改善箇所説明図

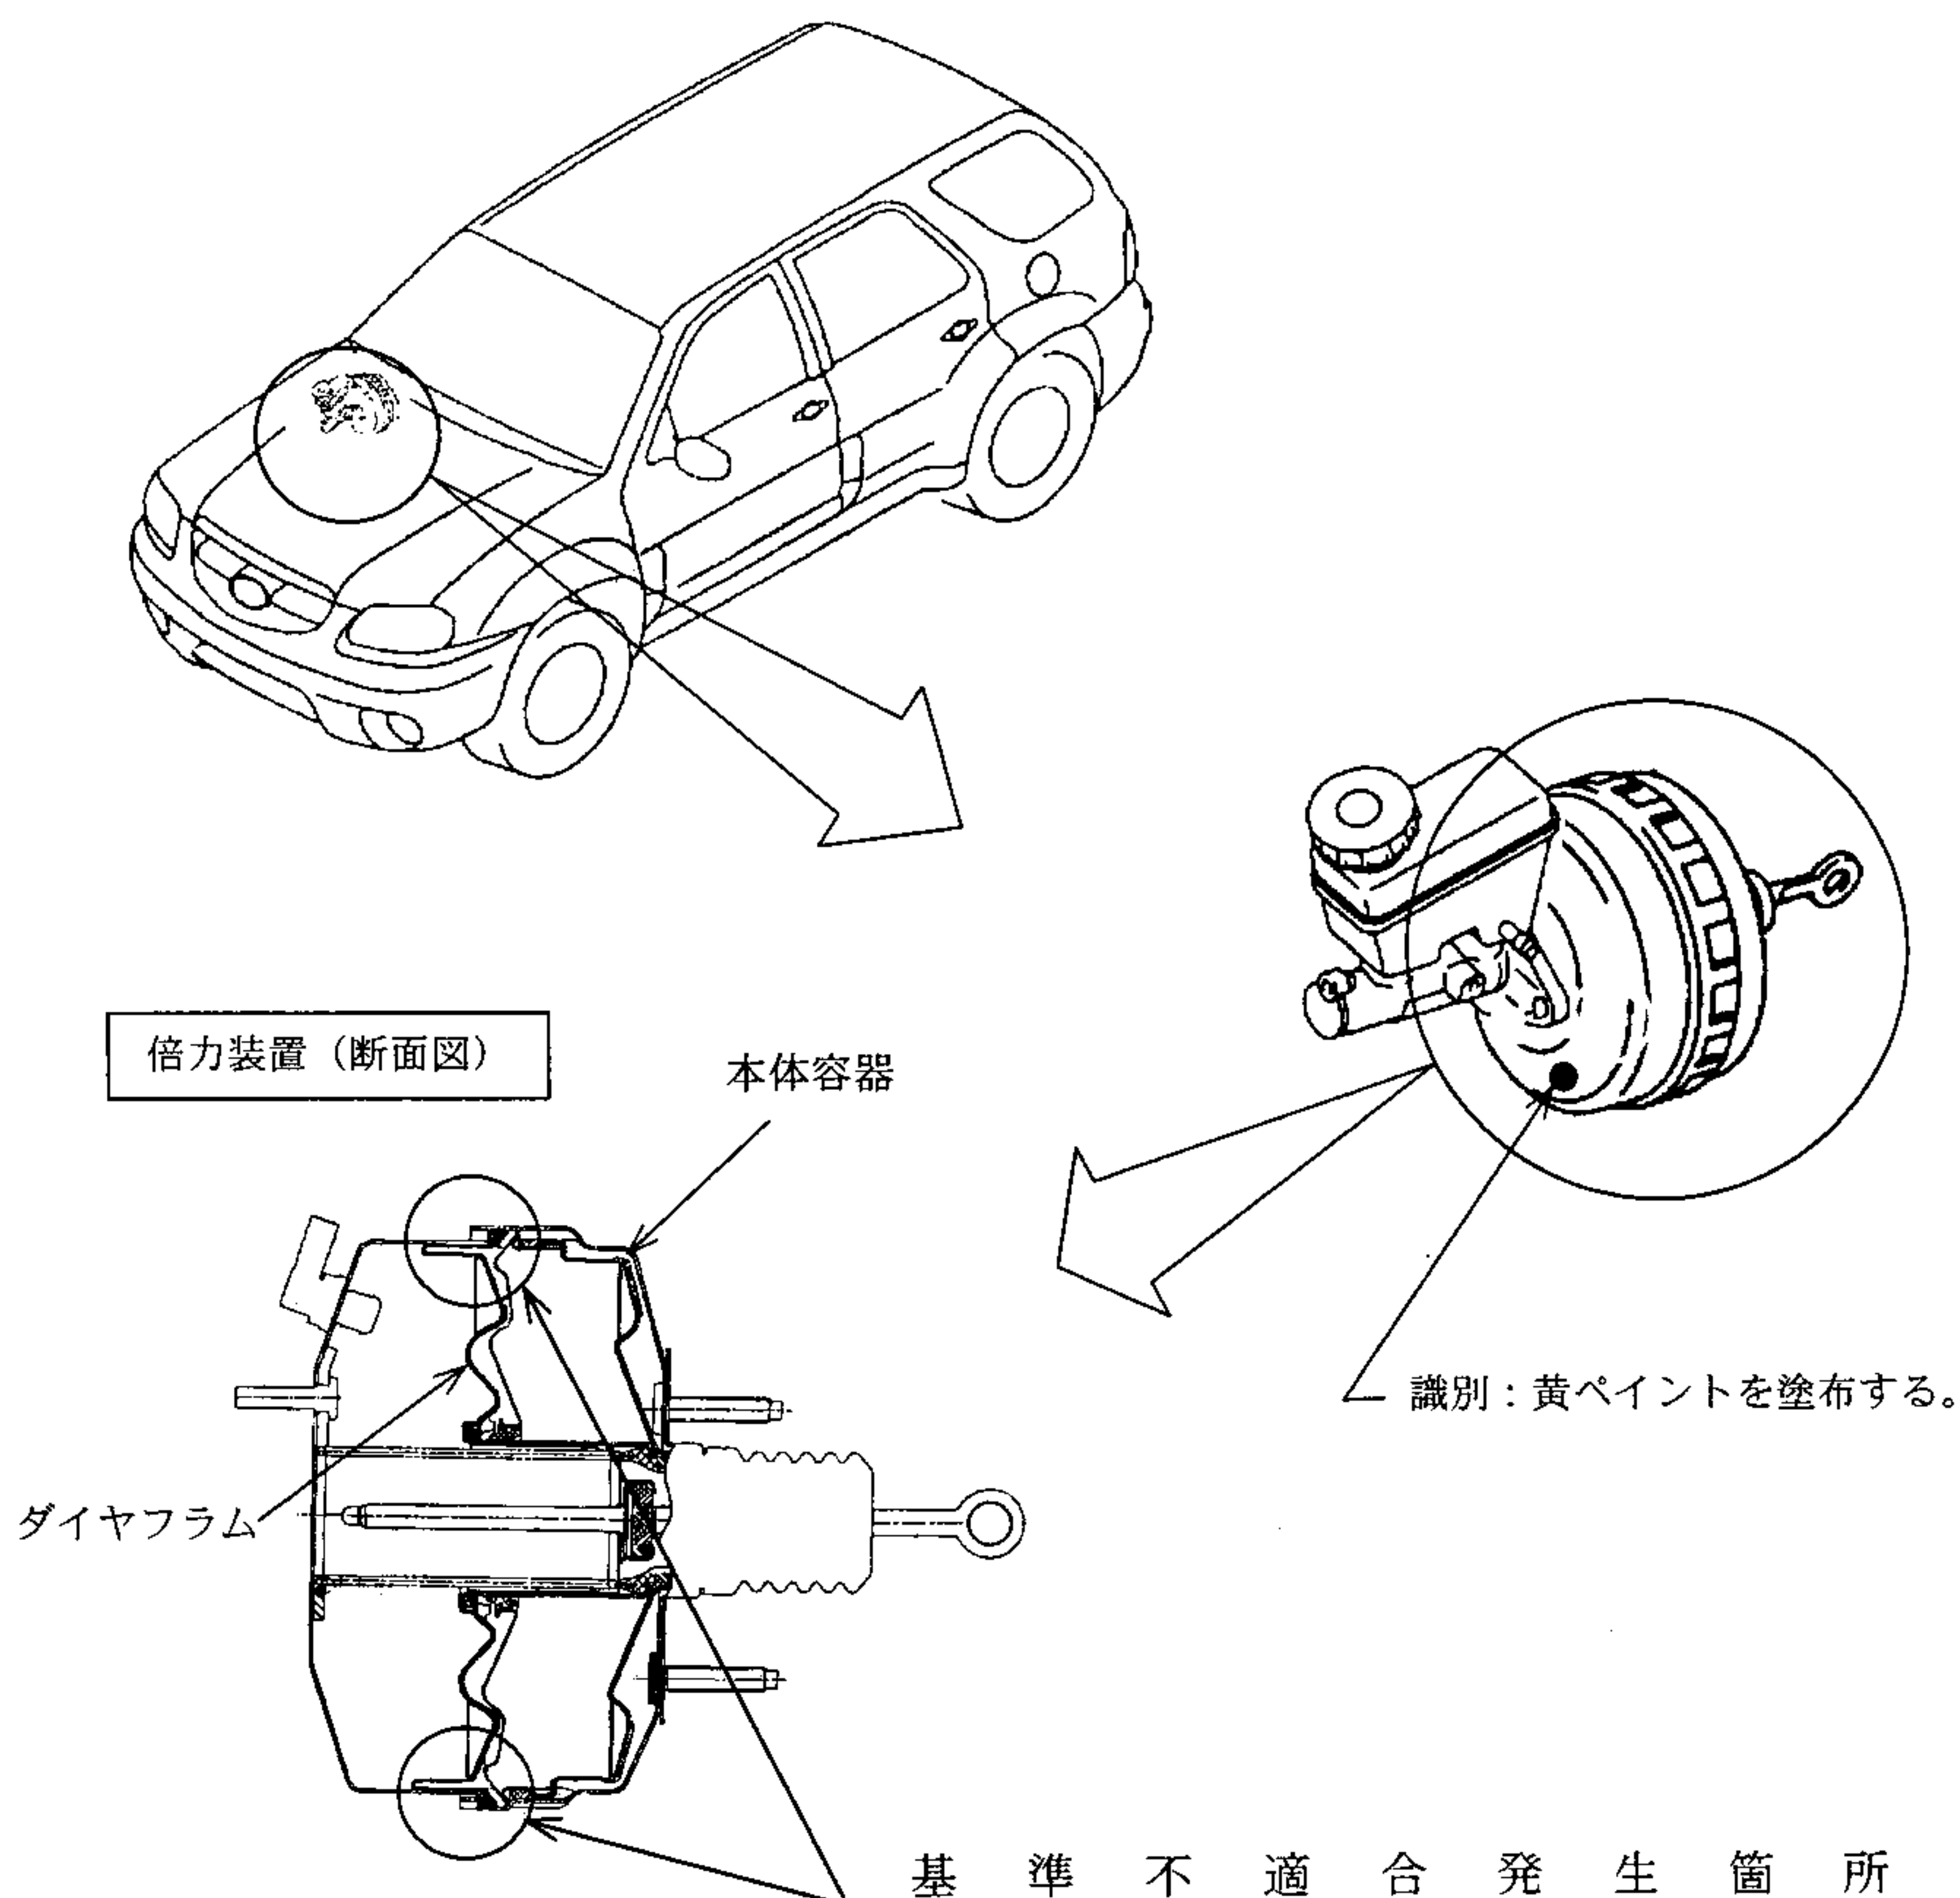
制動装置において、倍力装置の製造工程が不適切なため、ダイヤフラムが倍力装置の本体容器に噛み込まれた状態のものが、そのままの状態で使用を続けると、ブレーキ操作の繰り返しによりダイヤフラムが破損することがあり、負圧が漏れ、制動力が低下するおそれがある。

全車両、倍力装置を点検し、ダイヤフラムが噛み込まれた状態のものは、良品と交換する。
